Dodatok č. 1/22/2023 k Zmluve o dielo č. 288/2022

1. Dňa 18.7.2022 uzatvorili zmluvné strany Zmluvu o dielo č. 288/2022 (ďalej len „Zmluva“), predmetom ktorej je realizácia stavebných prác na akciu: **„Nadstavba ZŠ Dubová a revitalizácia školského areálu“** (ďalej len „Dielo“), v rozsahu a za podmienok dohodnutých v Zmluve.
2. Zmluvné strany sa v článku 1 v bodoch 1.2.1 a 1.2.2 Zmluvy dohodli, že výkony a materiál zabudovaný po dohode nad rámec pôvodne dohodnutého plnenia sa bude považovať za

kód: 220507N01
 stavba: Nadstavba ZŠ Dubová a revitalizácia školského areálu _upr_220601

PÔDORYSNÁ SCHÉMA m 1:100

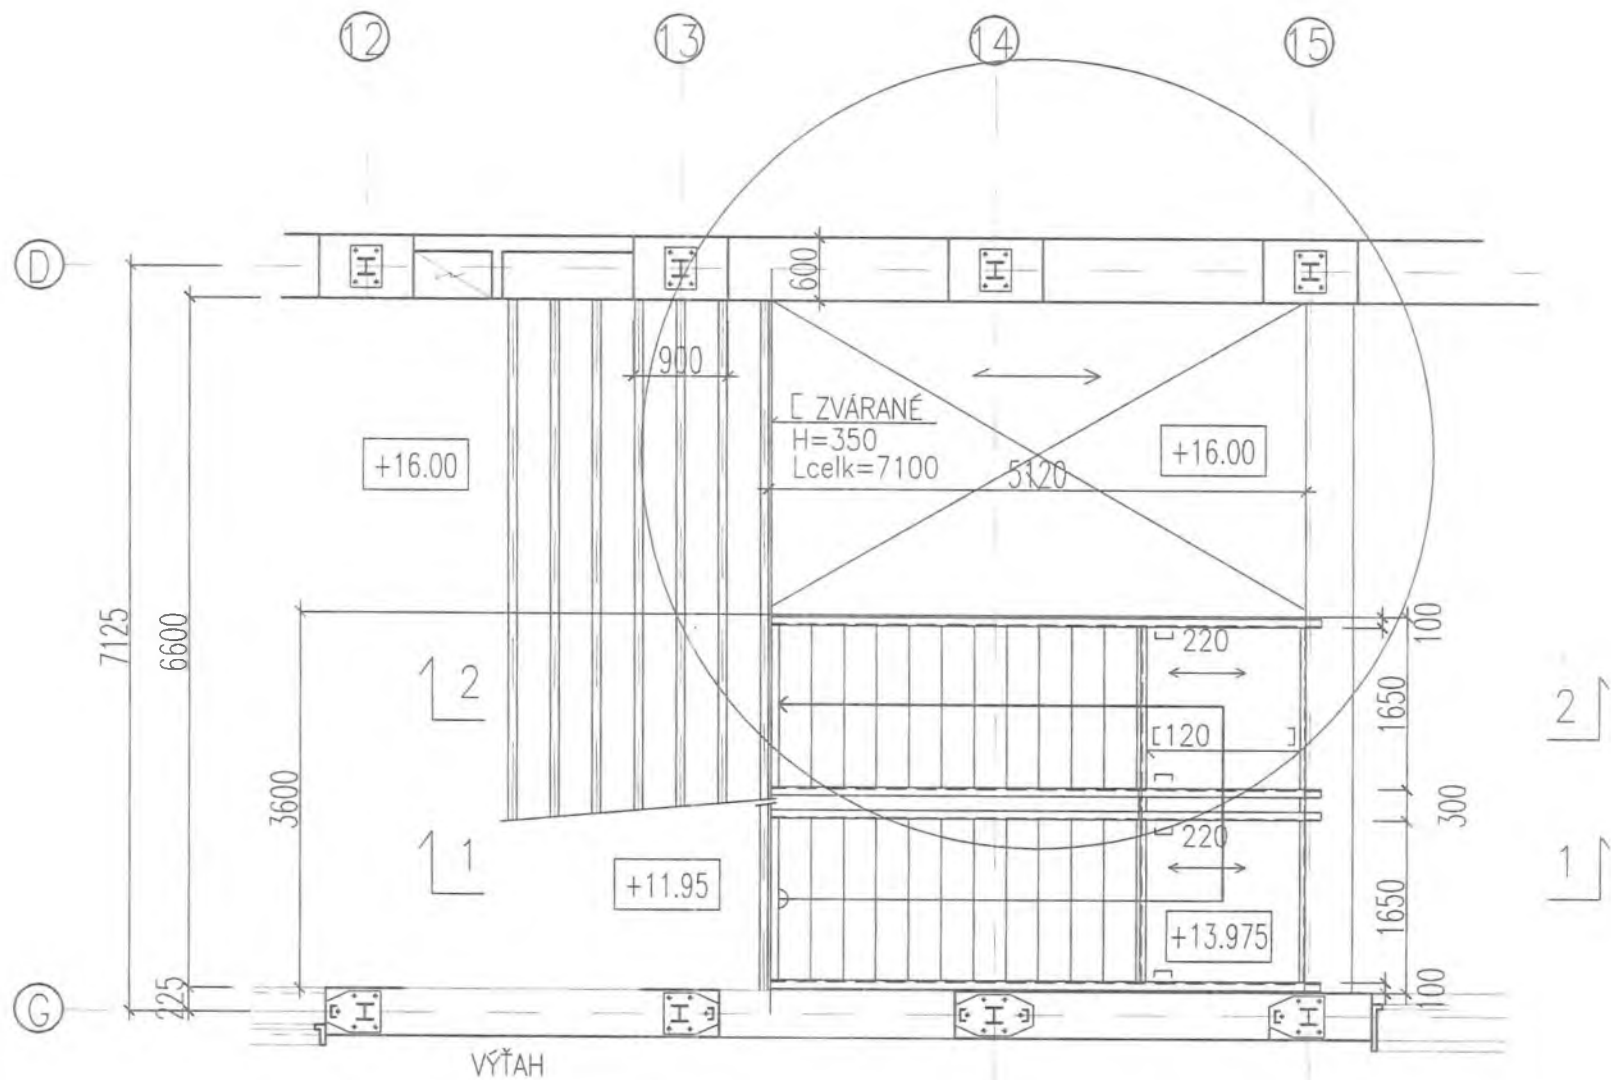
Predmet zmeny: **Vybúranie pri schodiskových stropoch 4 NP**

Búranie nutné na riadne zrealizovanie nového schodiska na 5 NP

VÝKAZ ZASKLENÝCH STIEN

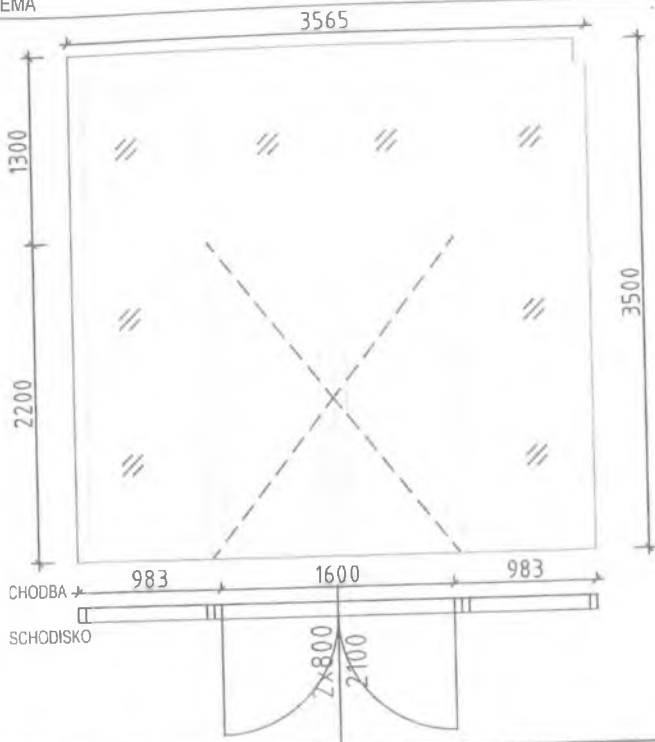
Predmet zmeny: **Úprava ZS3**

Nutné úpravy na ZS33 a ZS34

OZN.	POPIS	SPECIFIKÁCIA					
ZS3a	ZASKLENÁ STENA S DVOMI OTVÁRAVÝMI KRIDLAMI S PEVNOU HORNOU ČASŤOU SO SAMOZATVÁRAČOM ZASKLENÁ STENA JE POŽIARNYM UZÁVEROM CHRANENJ UNIKOVEJ CESTY	PODLAŽIE	2.NP	3.NP	4.NP		
		POČET	-	-	2		
		SPOLU				2	
SCHÉMA		ROZMER	3865 x 3500 mm				
		OTVÁRANIE	2x OTVÁRAVÉ KRIDLO 5x PEVNÉ ZASKLENIE				
		MATERIÁL	HLINÍKOVÝ PROFIL				
		FARBA	SIVÁ RAL 7015				
		ZASKLENIE	POŽIARNE SKLO				
		INDEX PRECH. TEPLA					
		VZD. NEPRIEZVUČ.	Rw=32 dB				
		KOVANIE	CELOOVBODOVÉ / KĽUČKA				
		POŽ. ODOLNOSŤ	POŽIARNY UZÁVER EI EI 30 D3 - C				
		POZNÁMKA DVERE MUSIA BYŤ VYBAVENÉ SAMOZATVÁRAČOM

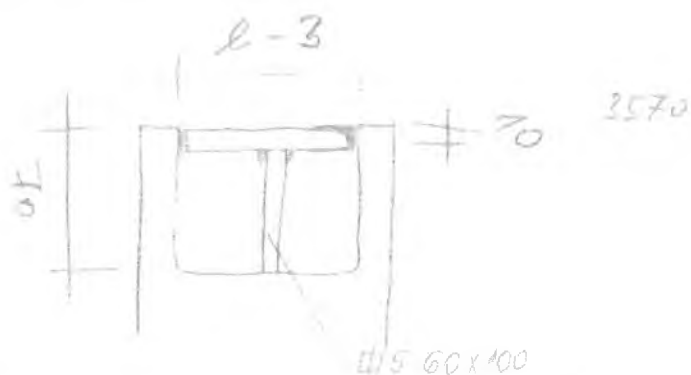
Predmet zmeny: **Doplnenie výstuže rohových stĺpov**

Doplnenie výstuže v zmysle požiadavky statika.

PRÁVA LOD'	ĽAVÁ LOD'	STREDNÁ LOD'
HEB 180	HEB 180	HEB 160
C9 - C26 - 3540	C8 - Pol. 3 - 3540	C8 - C17 - 3540
C10 - C26 - 3540	C9 - C26 - 3540	C9 - C17 - 3570
C8 - Pol. 4 - 3540	C9 - C26 - 3540	C10 - C17 - 3570
		C11 - C17 - 3570

NADSTAVBA ZŠ DUBOVÁ
 ÚPRAVA VSTUPNEJ HALY - NÁSTUP NA SCHODISKÁ
 Pódorys 1.NP

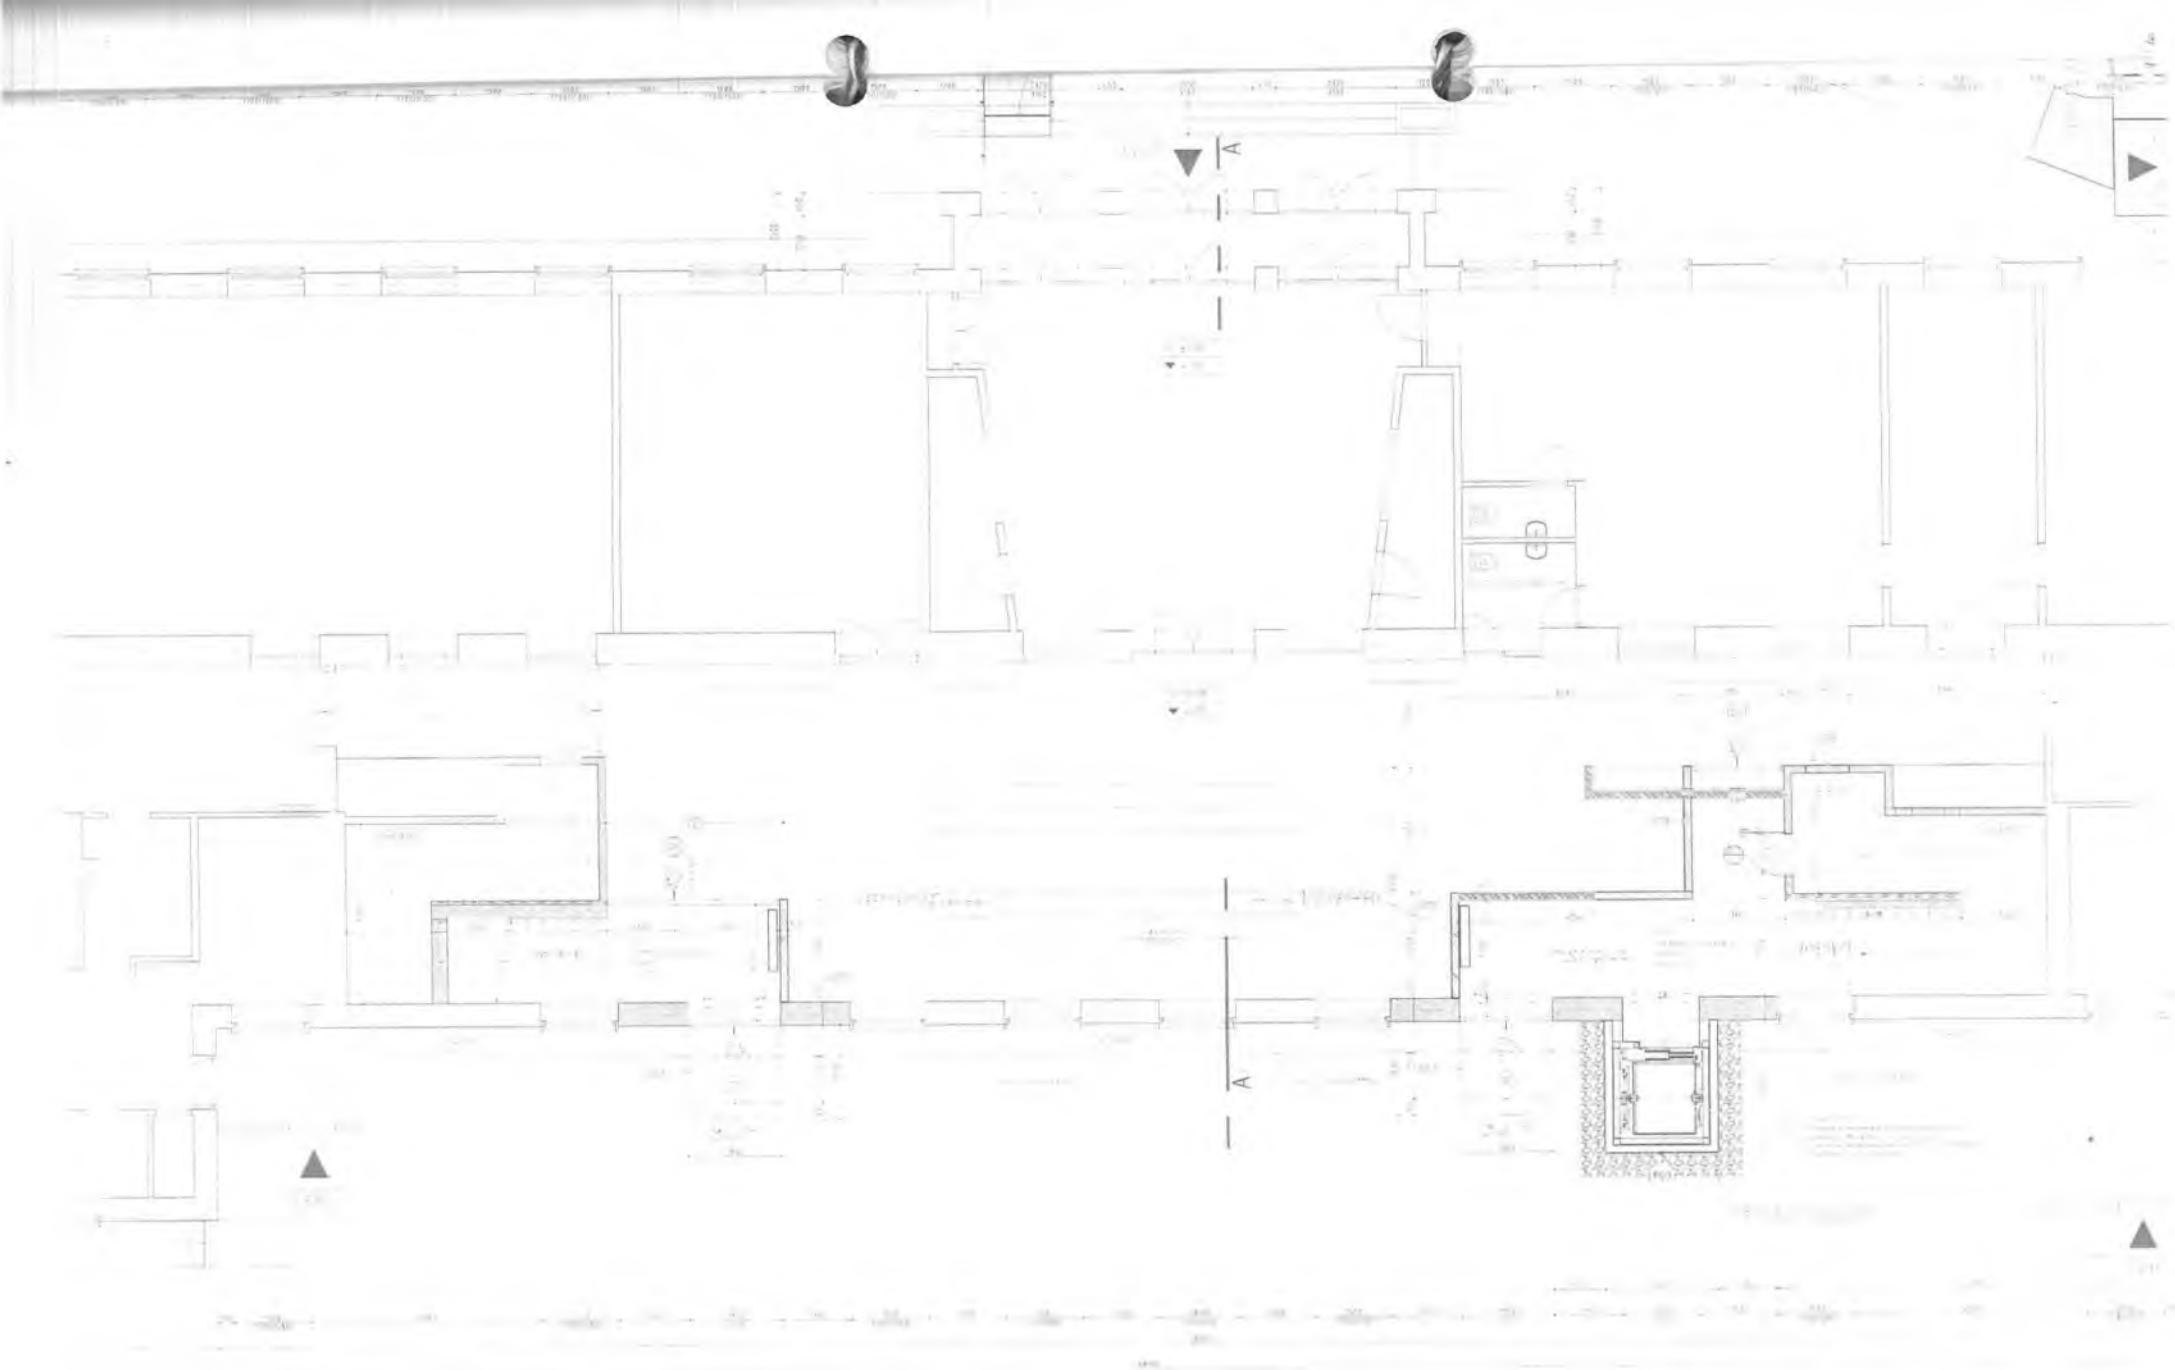
Predmet zmeny: **Úprava SDK I.NP**

Dodatočné premiestnenie SDK priečky na základe požiadavky investora

1.02 Chránený schodiskový priestor 1
 Sadrokartónová priečka pôvodná dĺžka 2000 mm
 navrhovaná dĺžka 2000 mm
 bez zmeny

1.03 Chránený schodiskový priestor 2
 Sadrokartónová priečka pôvodná dĺžka 9050 mm
 navrhovaná dĺžka 9040 mm
 - 10 mm

POZDĚLNÝ REZ RAD "H1-H3a"
m 1:100

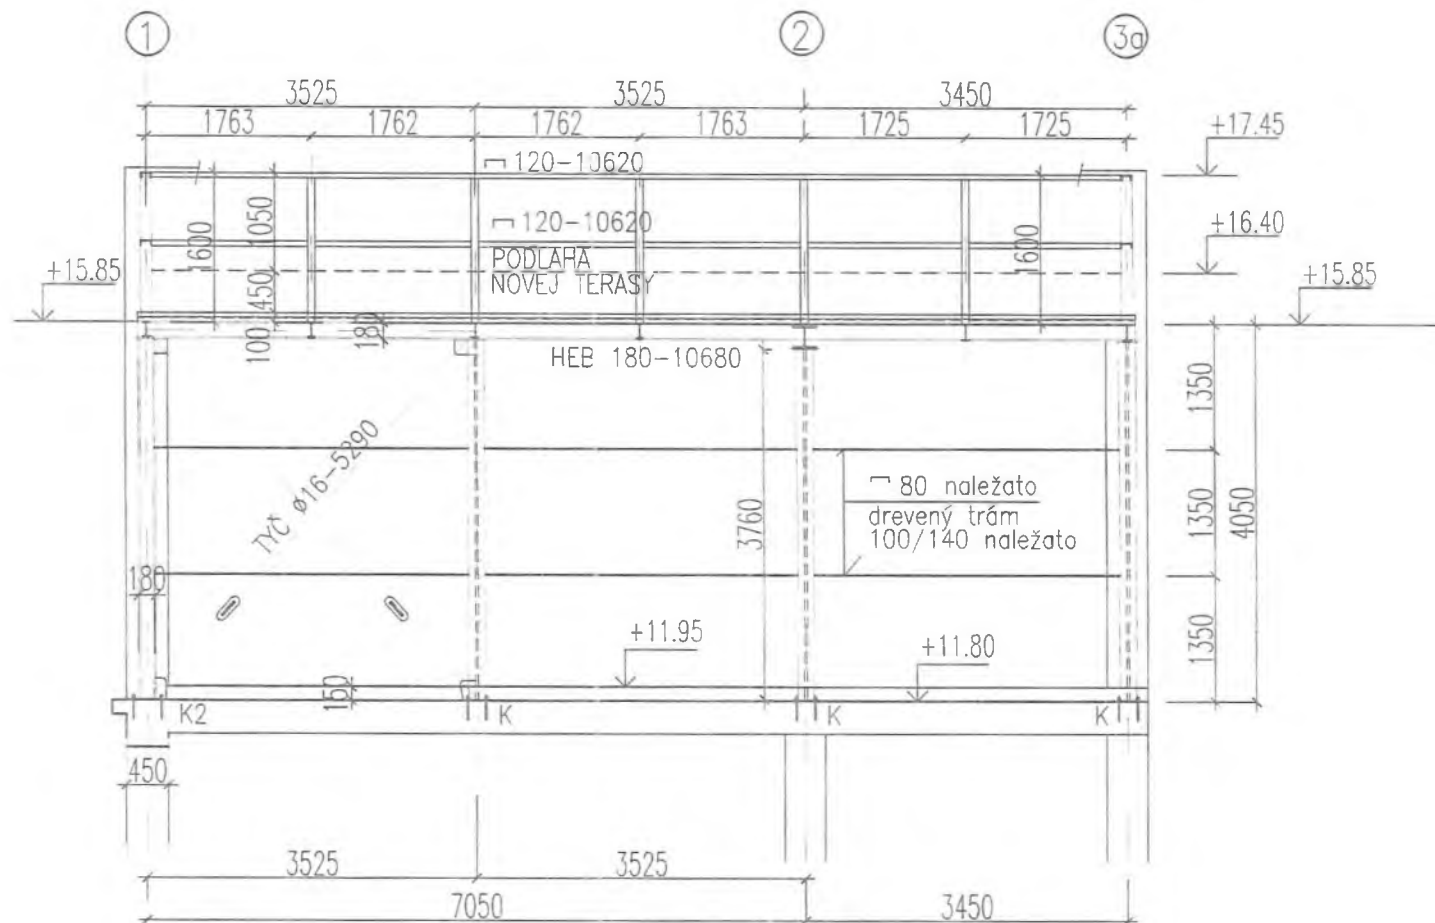
Predmet zmeny: **Doplnenie ocelevej konštrukcie - stuženie obkladu**

Nutné doplnenie ocelevej konštrukcie – stuženie obkladu RAD 2.17
